Vår referanse:  
64849502/2380863

Dato:  
12. mai 2022

## **KLAGE PÅ REGULERINGSPLAN FV. 57 GANG- OG SYKKELVEG LINDÅS TETTSTAD – MONGSTAD, PLANID 1263 201407**

Gnr. 118 bnr. 1 er vist på plankart nr. 3, slik:

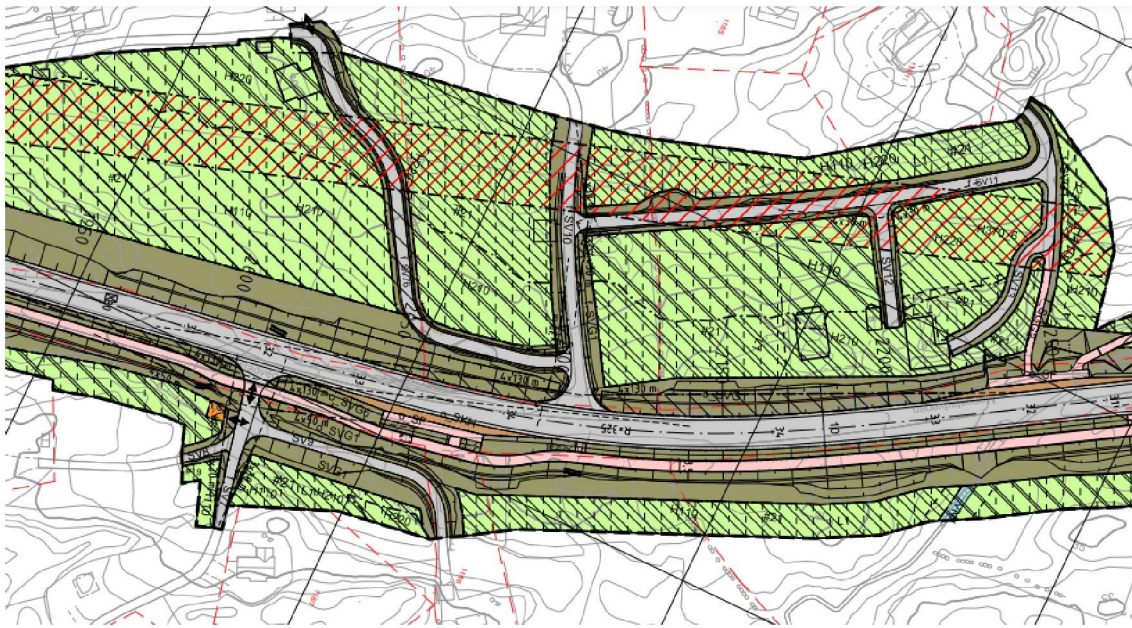
Det er ikkje planlagt for kryssing for mjuke trafikantar frå nord mot sør i området eller for landbruksmaskiner og dyr. Det er høg fart i området og dårleg sikt både mot aust og vest, som vist på bileta under:

Planen legg opp til mange gode og sikre løysingar langs vegstrekkingen, som betrar tilbodet blant anna for mjuke trafikantar. Men det er ikkje teke omsyn til mjuke trafikantar langs heile strekkingen. På Tjukhetla er det til dømes ikkje lagt opp til planfri kryssing, eller kryssing i heile teke, for verken mjuke trafikantar eller vidare landbruksdrift. Skal ein ta buss mot Lindås, vil ein måtte krysse vegen på eit punkt med dårlig sikt både mot aust og vest, som vist på bileta over.

På bakgrunn av føremålet med planen og med grunnlag i manglande detaljregulering av overgang for mjuke trafikantar og landbruksdrift på Tjukhetla, gjer vi gjeldande at det må planleggast for ei trafikkikker løysing som både tek omsyn til framtidig landbruksverksemd på Tjukhella og fotgjengarar i området. Fortrinnsvis må det regulerast inn landbruksundergang.

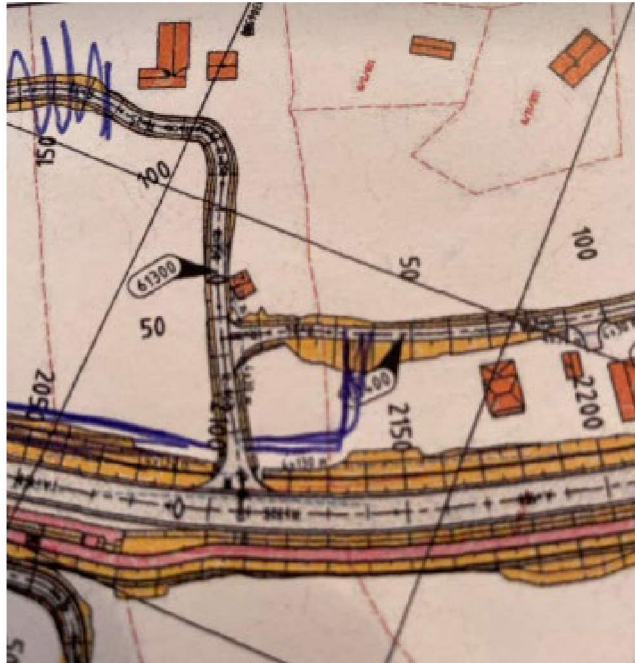
Første planforslag viste ei avkøyring sør for Tykhelle sin garasje, vist som bygning med nr. 61300 på kartet under, fram mot bustad på Monstadvegen 174 og 178.

Tykhelle hadde innspel og foreslo at vegen vart lagt parallelt med fv og inn opp langs eigedomsgrensa mot gbnr. 118/2. Med grunnlag i dette vart det gjort endring i planforslaget. Men i staden for å ta merknad til Tykhelle til følge, valgte fylkeskommunen å legge vegen enda lengre mot nord enn først foreslått, og då slik at Tykhelle sin garasje må rivast for å opparbeide veg fram til Mongstadvegen 174 og 178 som vist på kartet under:

Tykhelle meiner at vegen til Mongstadvegen 174 og 178 må opparbeidast parallelt med fv. 57 slik som på motsatt side av vegen, til Mongstadvegen 142.
